# VYSVĚTLENÍ SOUTĚŽNÍCH PODMÍNEK 04

Název soutěže / zakázky	<b>Územní studie SVIT</b>
Druh soutěže	otevřená urbanistická jednofázová projektová soutěž
Režim soutěže	mimo režim zákona č. 134/2016 Sb., o zadávání veřejných zakázek
Druh navazující zakázky	veřejná zakázka malého rozsahu na služby
URL na profilu zadavatele	<a href="https://www.e-zakazky.cz/Profil-Zadavatele/2e614ff8-5461-44d4-b109-456efdfaa8f2/zakazka/P24V00000004">https://www.e-zakazky.cz/Profil-Zadavatele/2e614ff8-5461-44d4-b109-456efdfaa8f2/zakazka/P24V00000004</a>

# VYSVĚTLENÍ SOUTĚŽNÍCH PODMÍNEK NA ŽÁDOST Z 14.8.2024

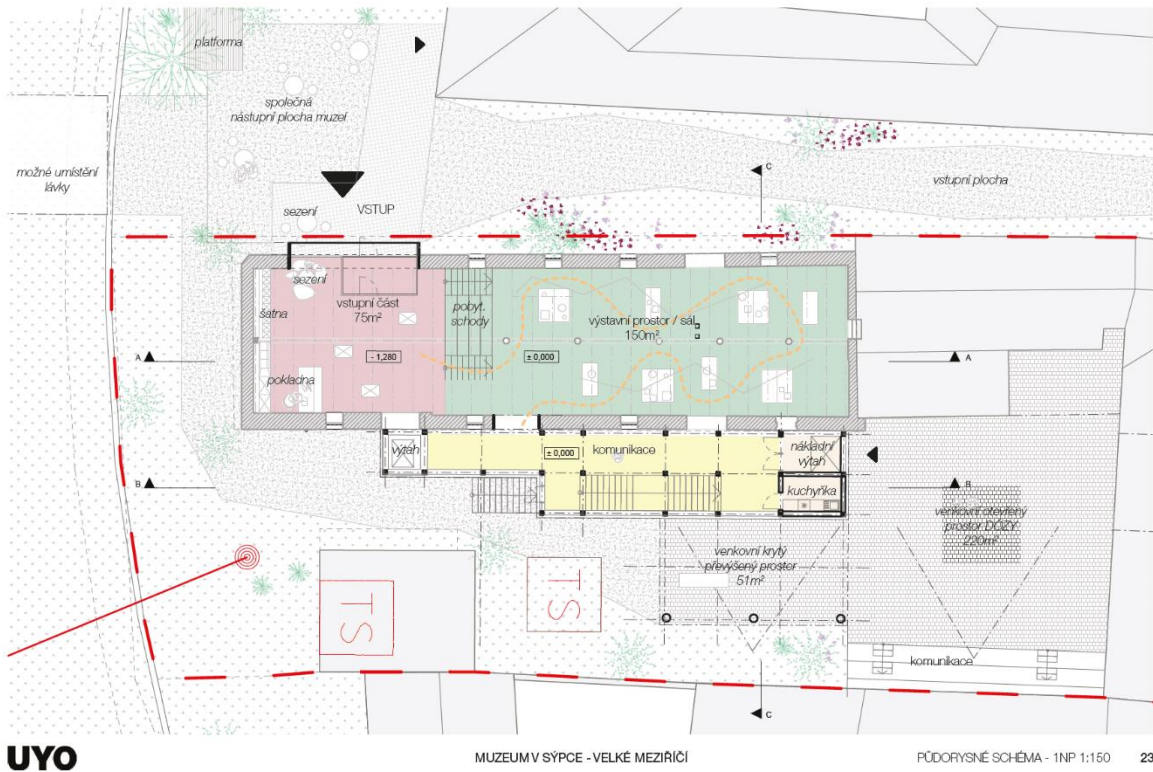
V pondělí byla do podkladů k soutěži doplněna studie ateliéru UYO "Muzeum v sýpce". Tato studie obsahuje i situační výkres (s. 23) s naznačením nové lávky (na obrázku vlevo nahoře):

Máme toto umístění chápat jako městem preferované místo napojení na druhý břeh?

To ovšem neodpovídá výše zmíněné studii. Prosíme o upřesnění znění bodu (iii) odst. 4.1.1 písm. (f) soutěžního zadání tak, aby bylo jasné místo preferovaného propojení.

Možné propojení navržené ve studii Muzeum v sýpce bylo v dalším stupni projednávání zamítnuto majitelem pozemku. Z tohoto důvodu je potřeba pro propojení uvažovat pouze s uvedenými parcelami v zadání soutěže.
